IMPIANTO DI RIATTIVAZIONE CARBONI ATTIVI
GRANULARI ESAUSTI

SOSTITUZIONE DEL FORNO ROTATIVO,
DELL'IMPIANTO DI TRATTAMENTO EFFLUENTI E
MODIFICA DEL DDP n. 307 del 20/10/2023

INTEGRAZIONI

RELAZIONE TECNICA INTEGRATIVA

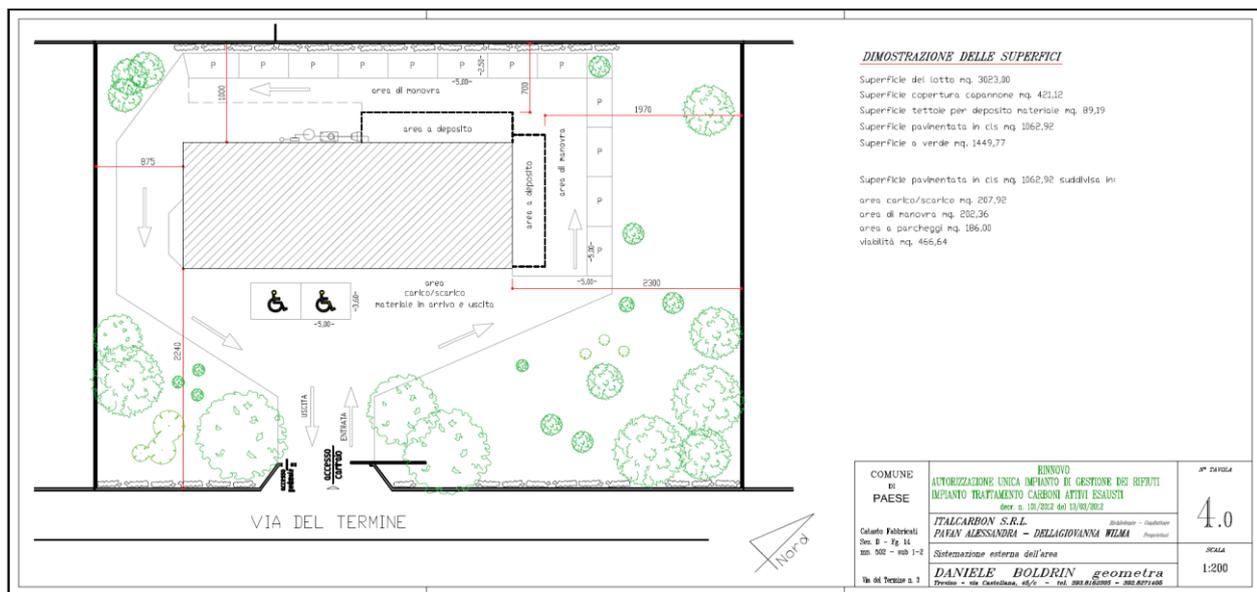
Si richiama quanto comunicato nella precedente nota provinciale in merito alla necessità di adeguare la documentazione di Valutazione di Incidenza Ambientale alle disposizioni del regolamento regionale n. 4 del 09/01/2025, della D.G.R. n. 28 del 14 gennaio 2025 e del D.D.R. n. 3 del 15 gennaio 2025. È necessario sostituire la documentazione precedentemente depositata ai sensi della D.G.R. 1400/2017 (allegato E e relativa relazione) con quella di "Screening specifico - Livello I".

Si allega la relazione "Format di supporto proponente – screening specifico progetti, interventi e attività" e il "Modulo per la procedura di vinca valutazione preliminare – screening specifico (Livello I)".
